DETERMINAZIONE

Oggetto: APPALTO DENOMINATO "INTERVENTO DI ADEGUAMENTO VIARIO SULLA SP 11 IN LOC. VAL DI CAVA PER MESSA IN SICUREZZA DELLA CIRCOLAZIONE CON SOLUZIONE A ROTATORIA IN SOSTITUZIONE DELL'INCROCIO SEMAFORIZZATO" - CUP: E57H20001910001 - CIG 9290918414 - CUI L80000410508202100008. APPROVAZIONE PROGETTO ESECUTIVO E DETERMINAZIONE A CONTRARRE - RUP: ING. CRISTIANO RISTORI.

OGGETTO: ADEGUAMENTO VIARIO SULLA SP 11 IN LOCALITÀ VAL DI CAVA CON SOLUZIONE A ROTATORIA, RISPOSTA ALLE OSSERVAZIONI DELLA PROVINCIA DI PISA A SEGUITO DI REVISIONE AI SENSI DELL'EX ART. 26 DLGS 50/2016 DEL PROGETTO ESECUTIVO CONSEGNATO

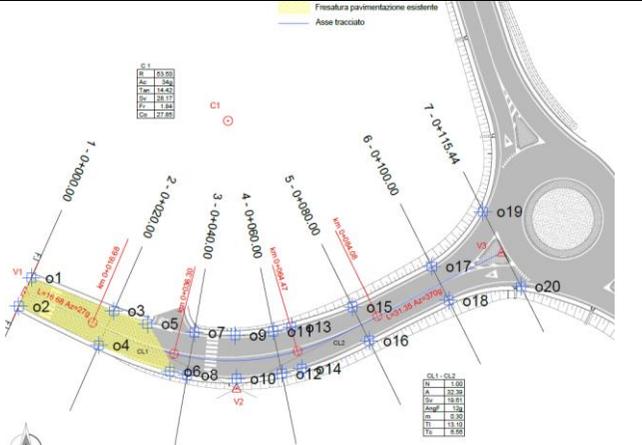
10	020_COTO_PE_INF_04 - Planimetria di progetto	<p><i>a)“Non si comprende come avverrà l’accesso da/per il centro commerciale dal RAMO OVEST”.</i></p> <p><i>b)“Appare completamente scoordinato l’interazione tra progetto STRADALE e impianto di illuminazione, in cui si prevede che i pali siano ammorzati lungo le scarpate inclinate”.</i></p> <p><i>c)“Le quote indicate non sono sufficienti al tracciamento corretto dell’opera”.</i></p>	<p>a) Si veda controdeduzione n° 9</p> <p>b) Il particolare tipologico dell’impianto di illuminazione proprio in quanto tipologico rappresenta una situazione generale del progetto che prevede il posizionamento dei pali a bordo strada sia nei casi di posizionamento in corrispondenza delle scarpate dei rilevati che su terreno pianeggiante. Non si ritiene necessario estrarre sezioni caratteristiche in corrispondenza di ogni singolo lampione per coprire tutte le casistiche in quanto la planimetria riporta correttamente tutte le posizioni dei lampioni anche in ragione della larghezza di funzionamento della barriera di sicurezza ove presente. Il posizionamento del plinto in corrispondenza delle scarpate non comporta alcuna problematica tale da essere tratta a parte</p> <p>c) Il tracciamento dell’opera è riportato negli elaborati di progetto che discretizzano tutti i Rami e l’Anello della</p>

N°	Elaborato	Osservazioni Provincia di Pisa	Controdeduzioni Progettisti																																																												
			nuova rotatoria. Sulla Planimetria di Progetto viene riportata solo la quotatura dei principali elementi geometrici che definiscono la nuova intersezione																																																												
11	021_COTO_PE_INF_05 - Planimetria Demolizioni e Pavimentazioni	<i>“Manca il riferimento al collegamento con l’area commerciale, diversamente a quanto fatto con il collegamento con la nuova area residenziale”.</i>	Si veda controdeduzione n° 9																																																												
12	022_COTO_PE_INF_06_01 - Anello Planimetria tracciamento Profilo e Sezioni	<i>“Mancano i riferimenti per il tracciamento.”</i>	<p>Nell’elaborato è presente la tabella dei punti di tracciamento in coordinate assolute secondo il sistema di riferimento GAUSS BOAGA Roma 40 e relativa quota sul livello del mare.</p>

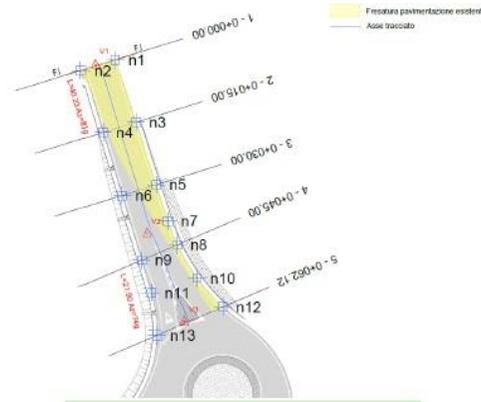
12	<p>023_COTO_PE_INF_06_02 - Ramo NORD Planimetria tracciamento Profilo e Sezioni</p>	<p>a) <i>“Nei tratti in ampliamento si notano delle riduzioni di quota rispetto a quelle attuali. Anche se prevista la ricostruzione dei 3 strati legati a c.b. la riduzione di quota potrebbe comportare che lo strato di base poggi su uno strato di fondazione inadeguato, con conseguenze in fase di esercizio. Dal momento che non è possibile effettuare in questo momento, è da inserire nel capitolato come onere a carico dell’impresa l’obbligo di eseguire saggi preventivi”.</i></p> <p>b) <i>“Mancano l’indicazione degli scavi della fognatura tombata”.</i></p> <p>c) <i>“Mancano i riferimenti per il tracciamento”.</i></p> <p>d) <i>“Circa le dimensioni delle corsie nella parte di progetto non risultano perfettamente coerenti con quanto indicato già nella</i></p>	<p>a) Allo stato attuale la pavimentazione non presenta una fessurazione diffusa atta a presagire problematiche legate alle condizioni del sottofondo o a livello della fondazione. Per questa piccola area il rifacimento oltre degli strati di Usura e Binder ma anche della base garantisce un ragionevole livello di sicurezza in termini di funzionalità ed efficienza della pavimentazione stradale</p> <p>b) In accordo con l’ente gestore del servizio pubblico Acque, l’entità degli scavi per la realizzazione della nuova sovrastruttura non interferisce con i sottoservizi in esercizio. Qualsiasi modifica o intervento sempre in accordo con l’ente gestore è rimandabile alla fase di cantiere</p> <p>c) Nell’elaborato è presente la tabella dei punti di tracciamento in coordinate assolute secondo il sistema di riferimento GAUSS BOAGA Roma 40 e relativa quota sul livello del mare.</p>	<p>Per il punto a) sebbene si condivida da un punto di vista prestazionale il fatto che non vi saranno peggioramenti si ritiene comunque necessario che il CSA preveda questa verifica preliminare.</p> <p>b) sebbene la risposta in controdeduzione non è attinente all’osservazione, in sede di incontro è stato chiarito dove è stata computata la voce di scavo, quindi l’osservazione è superata.</p> <p>Osservazione c) Le giustificazioni consentono di superare l’osservazione.</p> <p>Osservazione d) Le giustificazioni consentono di superare l’osservazione.</p>

relazione generale, in riferimento alla composizione 0,50+3,50+3,50+0,50 m''

TABELLA DI TRACCIAMENTO

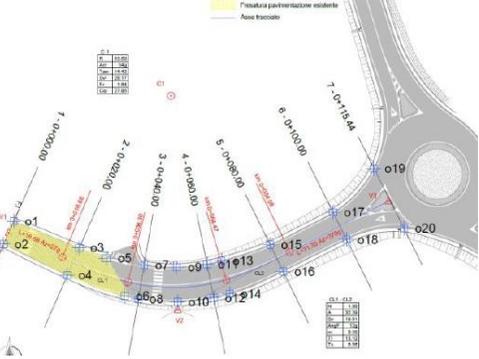
14	<p>025_COTO_PE_INF_06_04 - Ramo OVEST Planimetria tracciamento Profilo e Sezioni</p>	<p>a) <i>Manca l'indicazione delle parti di scavo per letubazioni di smaltimento acque.</i></p> <p>b) <i>Mancano i riferimenti per il tracciamento.</i></p> <p>c) <i>Circa le dimensioni delle corsie nella parte di progetto non risultano perfettamente coerenti con quanto indicato già nella relazione generale in riferimento a strada di tipo E, composizione 0,50+3,50+3,50+0,50 m</i></p>	<p>a) Si veda nota 12a</p> <p>b) Nell'elaborato è presente la tabella dei punti di tracciamento in coordinate assolute secondo il sistema di riferimento GAUSS BOAGA Roma 40 e relativa quota sul livello del mare. In colorazione rossa sono stati anche riportati i valori di quotatura dell'asse di tracciamento. Inoltre si fa presente che con le strumentazioni odierne è possibile coprire eventuali ulteriori punti inserendo semplicemente le linee di progetto all'interno della strumentazione.</p> 	<p>Le giustificazioni consentono di superare l'osservazione.</p>

TABELLA DI TRACCIAMENTO			
Nome	Quota	Ascissa	Ordinata
s1	23.47	4833108.2025	1633248.1841
s2	23.53	4833113.8582	1633253.8269
s3	23.41	4833118.8534	1633237.6223
s4	23.41	4833124.6083	1633243.3631
s5	23.49	4833129.3061	1633226.9822
s6	23.49	4833135.3149	1633232.8563
s7	23.51	4833139.7589	1633216.1021
s8	23.51	4833146.0216	1633222.3494
s9	23.50	4833145.7036	1633209.9826
s10	23.51	4833153.0805	1633215.4223
s11	23.60	4833153.0805	1633215.4223
s12	23.51	4833153.0805	1633215.4223
s13	23.48	4833153.0805	1633215.4223
s14	23.48	4833153.0805	1633215.4223
V1	23.50	4833111.1207	1633251.0958
V2	23.56	4833160.0464	1633202.0497
